【改善箇所説明図】

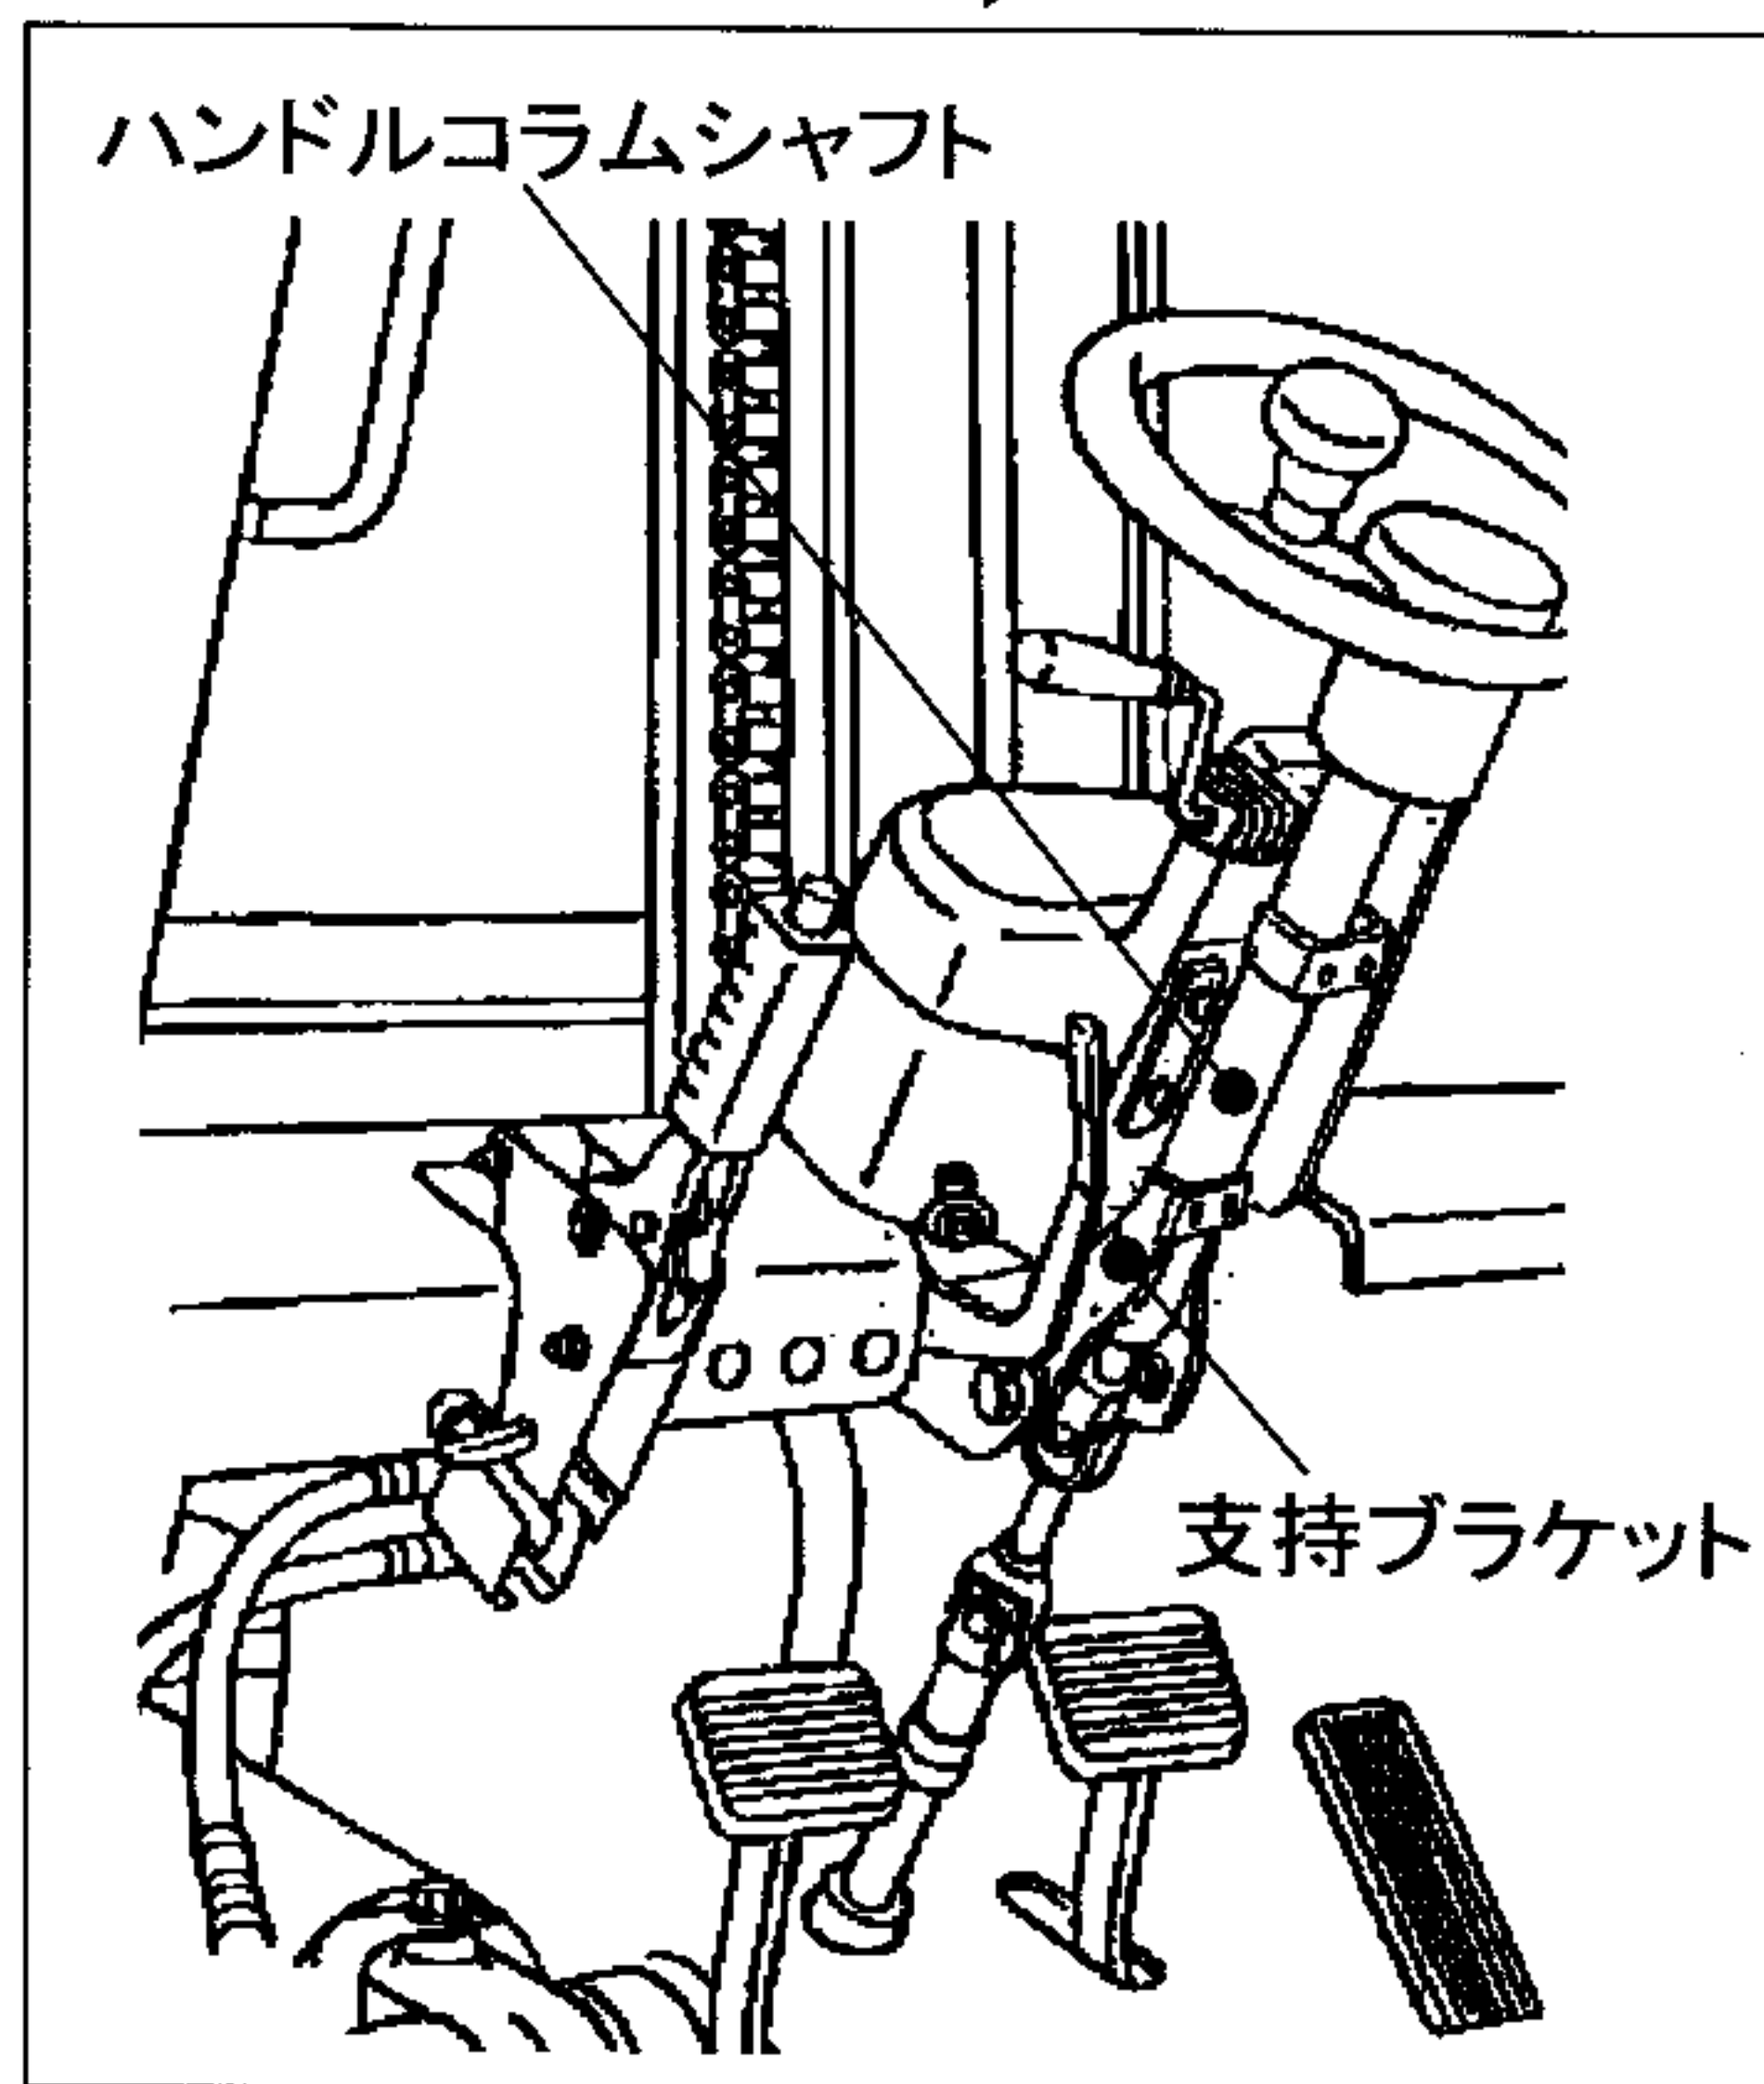
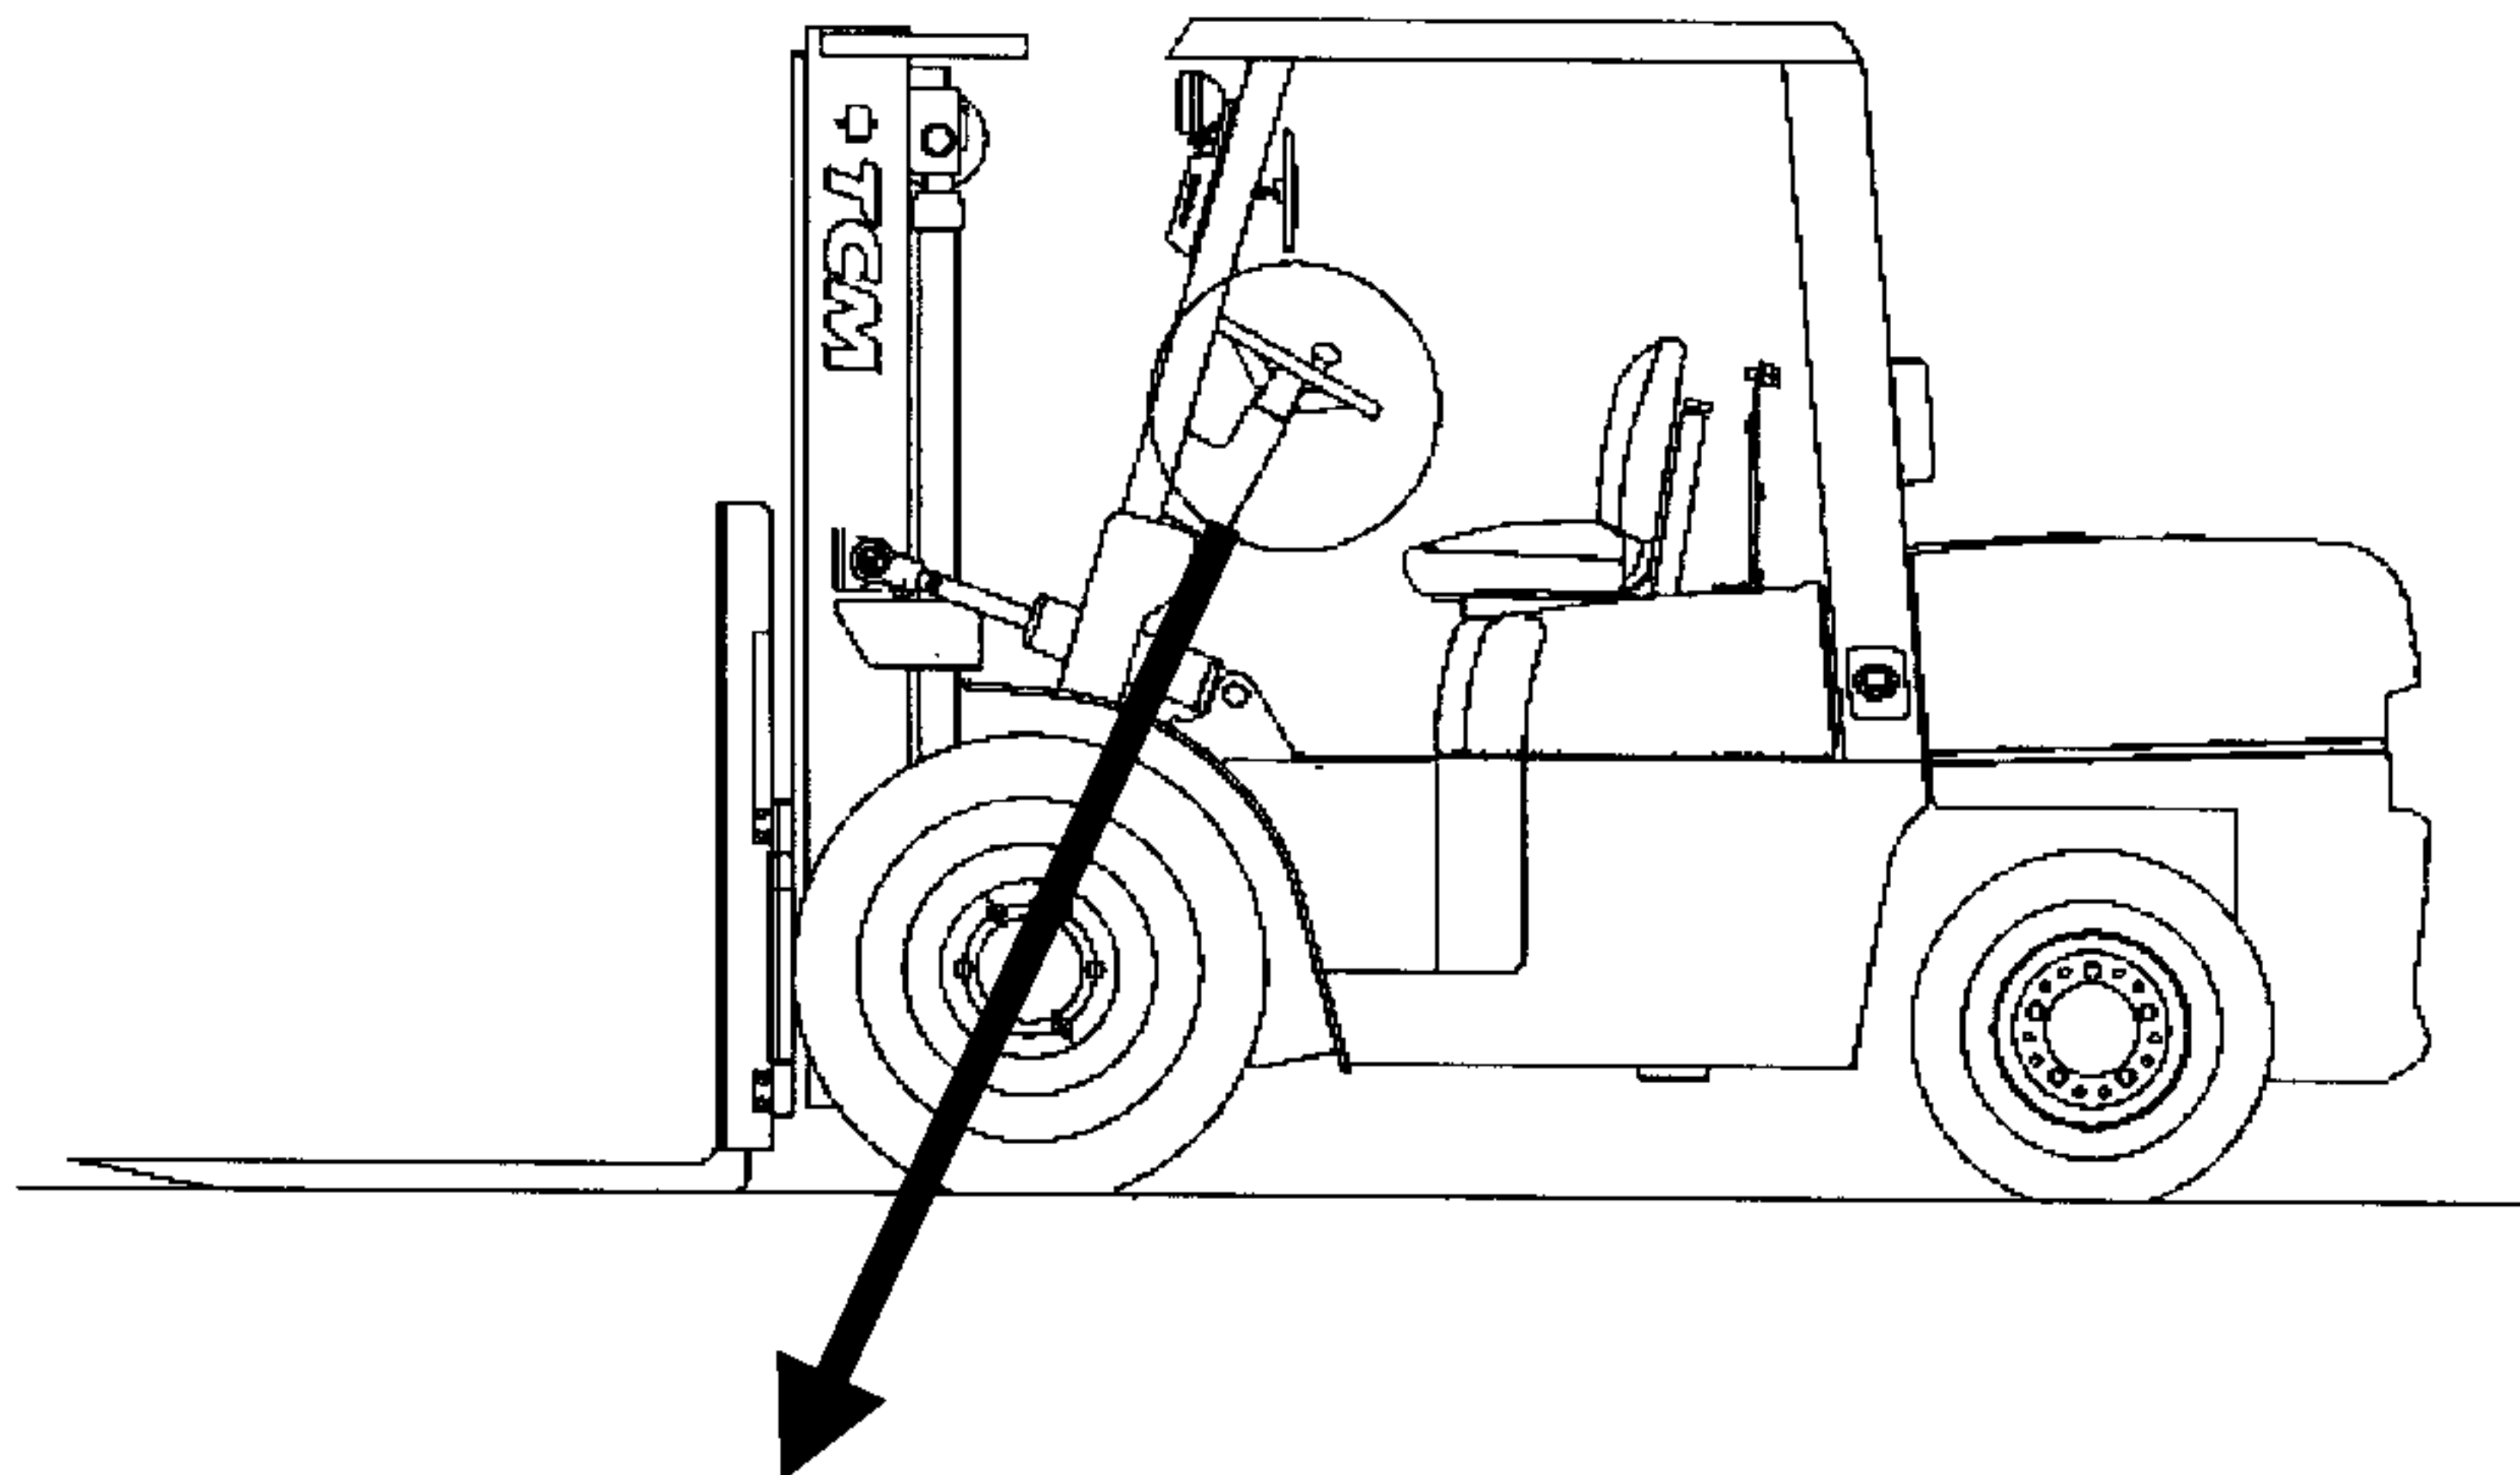
【不具合発生箇所】

かじ取り装置において、ハンドルコラムシャフトを車体に固定している支持ブラケットの強度が不十分のため、ハンドルの急激な操作を繰り返し行くと、当該支持ブラケットに亀裂が発生してハンドルの固定が不安定になるものがあり、そのままの状態で使用を続けると、最悪の場合、操舵不能になるおそれがある。

対象車の当該ハンドルコラムシャフトを対策品と交換する。

改善実施車は、識別のため、ハンドルコラムシャフトに「R」を刻印する。
